不二電機工業株式会社

原材料生産中止に伴う材料変更のお知らせ

<変更箇所>スイッチ裏面

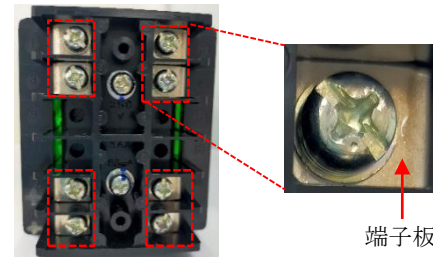
2. 変更内容 ①使用部品（端子板）の材料変更

②材料変更に伴う金型及び生産設備変更

【変更前】真鍮平角線

【変更後】真鍮条

端子板

※1. 製品本体の仕様（定格・性能）及び品質に変更はございません。

※2. 本変更に伴う製品機能面への影響について、弊社内の組立確認、評価試験（電圧降下検証、温度上昇、耐寒、耐熱、耐湿）において問題がないことを確認しております。
